# Verifica di conformità legislativa

## BONTEMPI CASA

BONTEMPI CASA - Verifica di conformità legislativa

28-06-2023 09:14:13

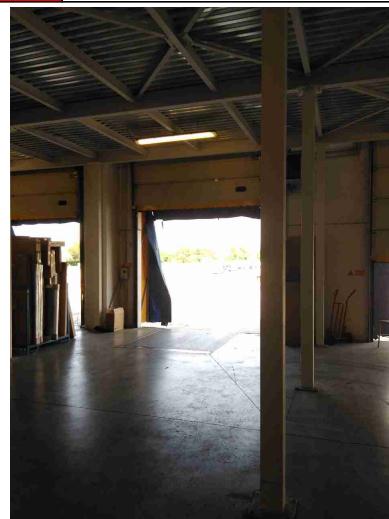
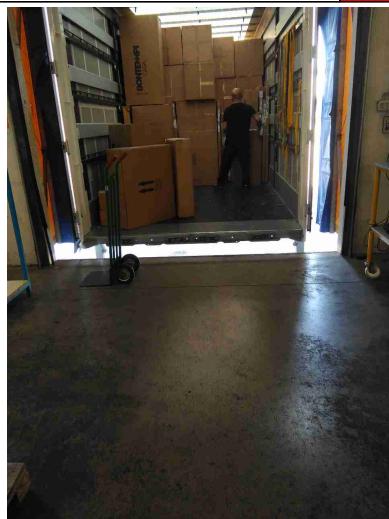
<b>Sicurezza delle strutture</b>		
120. Pavimenti e spazi esterni privi di buche e/o inciampi?	No	Magazzino spedizioni soppalco: alcuni giunti con dislivello e pericolo di inciampo
121. Ingressi e passaggi mantenuti puliti da ingombri?	No	Cabina oliatura: raccogliere il tubo dell'aria da terra  Area qualità: cavi a terra con pericolo di inciampo

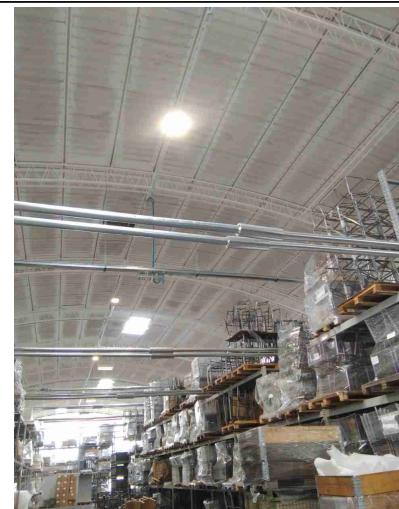
Travi magazzino spedizioni soppalco: indicare con cartello l'altezza ed evidenziare con bande giallo nere

Porta area cataloghi soppalco: da segnalare il pericolo di urto

Magazzino accettazione: travi da segnalare
